Gemeente Epe

Nota met Zienswijzen

Voorlopig Ontwerp regionale fietsroute Apeldoorn – Epe (F50)

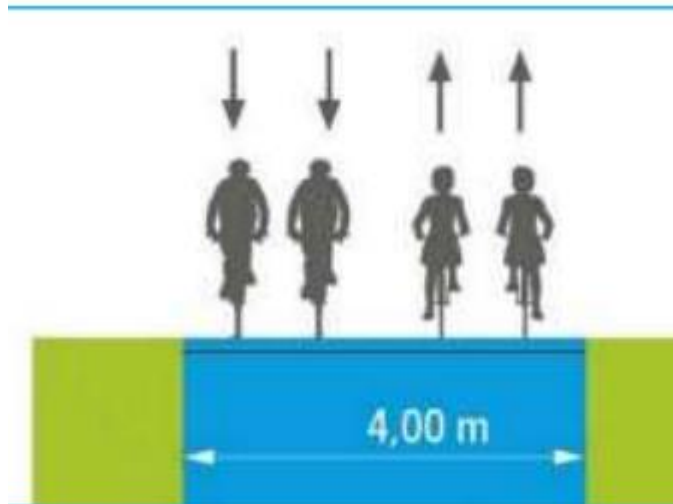
b. Verhoogd plateau kruisende wegen (Tolweg): Wanneer de verkeersintensiteit op de kruisende weg laag is en de snelheid op die weg ook laag is, dan heeft een verhoogd plateau uit verkeerskundig

oogpunt geen toegevoegde waarde. In dit verband wijst briefschrijver de gemeente erop dat de Tolweg een zeer lage verkeersintensiteit heeft en voornamelijk wordt gebruikt voor verkeer van en naar de aanliggende percelen. Daarbij komt het verkeer vanuit oostelijke richting meestal niet voorbij huisnummer 3, omdat voortzetting van de route in westelijke richting wordt ontmoedigd. Dat gedeelte van de Tolweg, tussen het fietspad en de Eperweg is half verhard en met kuilen en plassen. Aanleg van een plateau op deze kruising heeft geen toegevoegde waarde vanuit verkeerskundig oogpunt, maar zou wel een inbreuk zijn op het landschappelijke karakter van dit gebied en de belevingswaarde van recreatieve wandelaars (gebruikers van de zg. klompenpaden en huurders van ezelkarren) die deze route vaak gebruiken. De landschappelijke waarde van het fietspad wordt in uw ontwerpplan terecht benoemd: "De route heeft veel karakter en een hoge ruimtelijke kwaliteit". Reden te meer om het aanleggen van een plateau bij de kruising met de Tolweg te heroverwegen!

- Ad. b.: Essentieel bij verkeersveiligheid is een logisch verwachtingspatroon bij fietsers en kruisend (gemotoriseerd) verkeer. Dit vraagt om zoveel mogelijk uniformiteit. Er wordt daarom op de kruisingen van openbare wegen (waar ook onbekend verkeer kan en mag rijden) een uniforme inrichting toegepast. In D.O.-fase kan wel worden gekeken welke mogelijkheden er zijn voor een stuk maatwerk te verlenen, die geen afbreuk doen aan de uniforme inrichting en afhankelijk van functie en gebruik van de weg (denk bijv. aan een flauwer plateau, de exacte inrichting en afweging van de zichthoeken en de exacte locatie(s) en wijze van verlichting op deze en andere kruising(en)).
